改善箇所説明図

基準不適合発生箇所

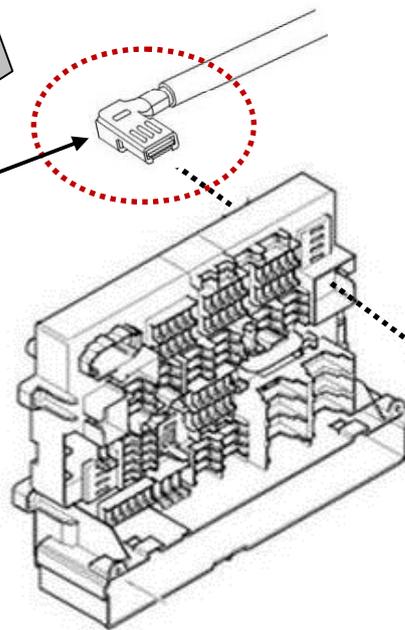
バッテリー プラス ケーブルと
パワー ディストリビューショ
ンボックスとの接続部分

車両の電装部品へ電力を供給するパワーディストリビューションボックスとバッテリーを接続するバッテリープラスケーブルにおいて、接続部分のコネクターのメッキ及び構造が不適切なため、車両振動によって発生する腐食により接触抵抗が増大するものがある。そのため、当該ボックスから電装部品へ十分な電力を供給できず、最悪の場合、走行中にエンジンが停止するおそれがある。

全車両、当該コネクターを対策品に交換する。また、車両振動の影響を低減するためケーブルを固定する。

識別：左リアドア ロアヒンジ取り付けボルト（下側）の頭に白ペンを塗布する。
